# Tramway 2028

## Résumé

Figure 3 : En rouge, tronçon desservi par 4 lignes dans le projet de la ville, en orange, tronçons desservis par 2 lignes. En vert, tracés complémentaires possibles

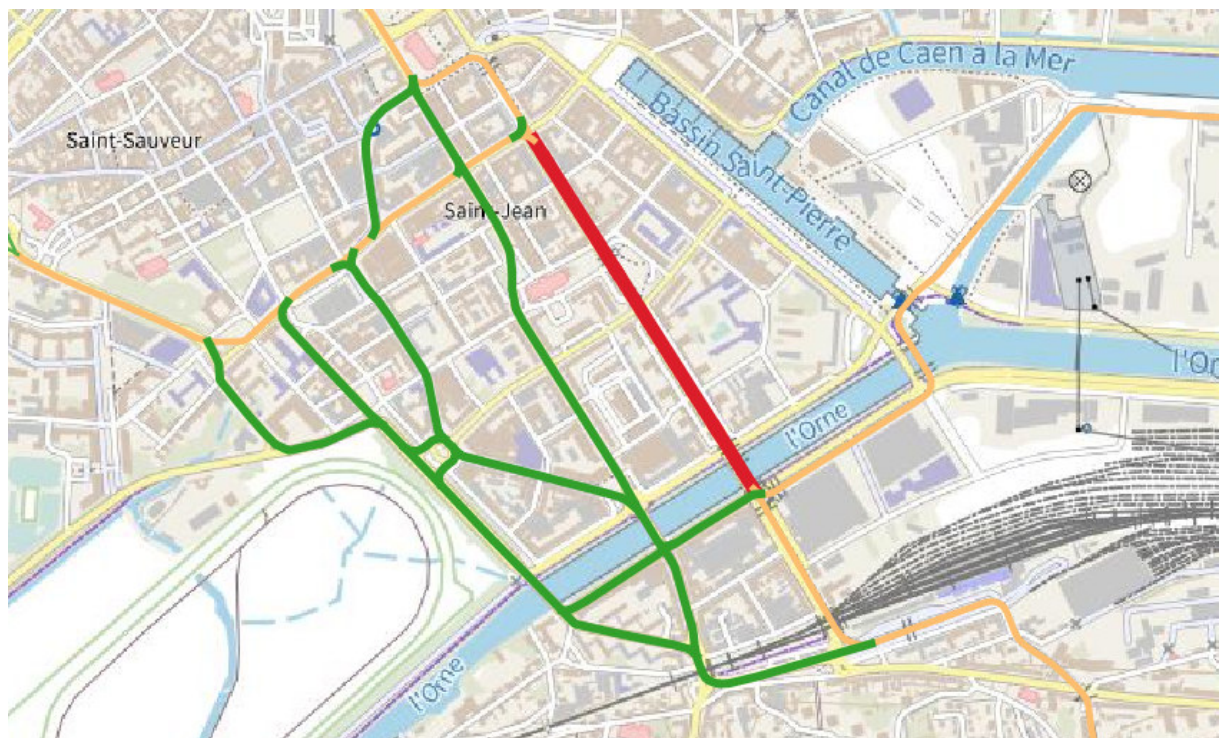
Comme il a été dit plus haut, les trois projets présentés à la concertation conservent une structure diamétrale, mais imparfaite : en effet, il existe un tronçon commun de près de 700 m le long de l'avenue du 6 juin. Certes, ce tronçon pourrait permettre d'étaler les correspondances entre les quatre lignes commerciales sur plusieurs stations, mais il s'avère surtout extrêmement contraignant en terme d'exploitation : il nécessite en effet un phasage des différents passages de tramway, d'autant plus précis que la fréquence est élevée. Le moindre retard ou incident, sur quelque partie que ce soit, se

Différents tracés sont possibles pour traverser l'île Saint-Jean en deux fois deux branches, avec des longueurs variant de 900 à 1 600m. Les avantages et les inconvénients de ces tracés doivent être étudiés précisément, mais avec des ratios habituels, l'investissement serait comparable à la suppression des lignes aériennes de contact, pour un gain dépassant le seul cadre esthétique.

Figure 6 : coupe présentée à la concertation

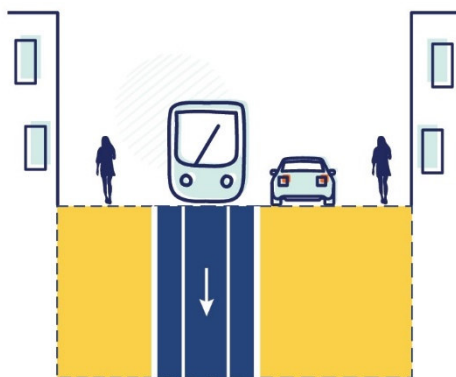
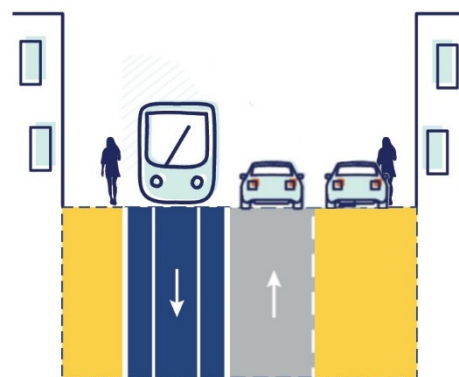
L'arrivée du tramway dans une rue est un puissant moteur de changement, et elle s'accompagne souvent de travaux « de façade à façade », les dévoiements de réseaux et la création de la plateforme imposant dans tous les cas des modifications lourdes. Il paraît toutefois déraisonnable de faire de cette requalification un argument dans le choix du tracé : il est possible (et nécessaire) de piétonniser la rue Guillaume-le-Conquérant sans y faire passer le tramway. Du reste, le projet présenté par la mairie, derrière une belle perspective, est très loin d'une piétonisation. Avec un accès ouvert aux riverains, livraisons et dépose minute des magasins, la mise en place d'un contrôle d'accès n'est ni possible, ni souhaité par la ville. Il serait plus juste de parler d'une mise en sens unique. Le profil de la rue ressemblerait à l'existant, avec une voie de tramway, une voie pour les véhicules routiers, et la file de « dépose-minute » en remplacement du stationnement.

# Proposition d'aménagements du réseau

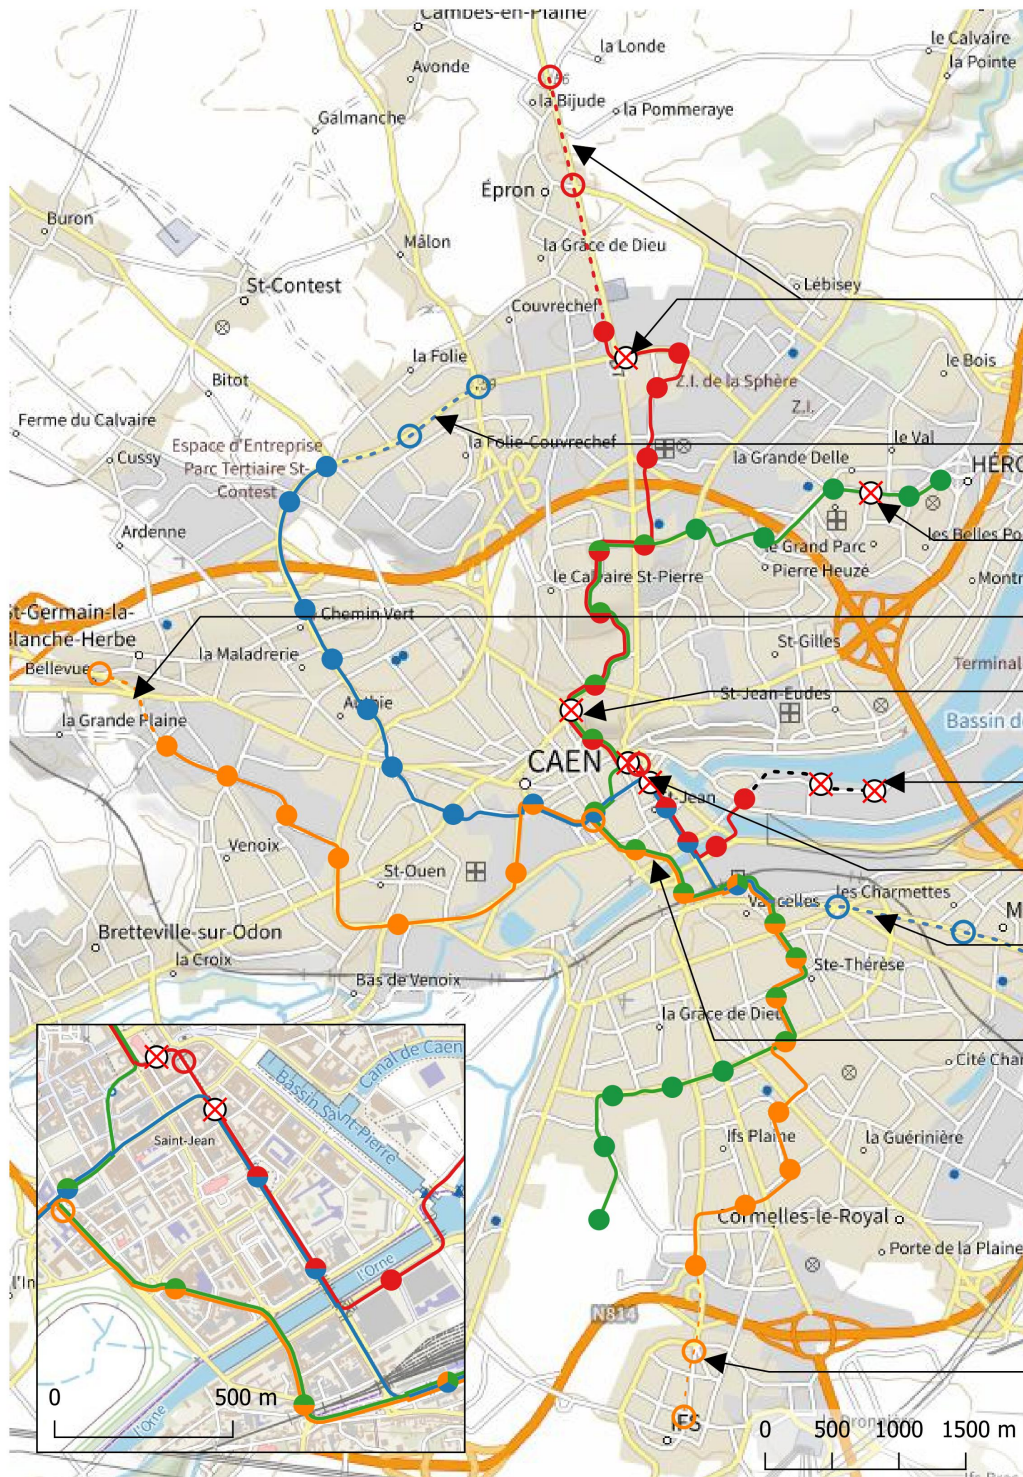
Extension vers la Bijude  
avec création de deux arrêts  
Déplacement du parking relais  
Suppression de l'arrêt Côte de Nacre

Extension Folie-Couvrechef  
avec création de deux arrêts

Suppression de l'arrêt Place de l'Europe

Extension St-Germain-la-Blanche-Herbe  
avec création d'un arrêt

Suppression de l'arrêt Place de la Mare

Abandon de l'extension Presqu'île

Déplacement de l'arrêt Saint-Pierre et  
suppression de l'arrêt Bernières

Extension vers l'Est et Mondeville par la  
rue d'Auge

Maillage du centre-ville  
avec création de deux arrêts

Extension en voie unique vers Iffs Bourg  
avec création de deux arrêts
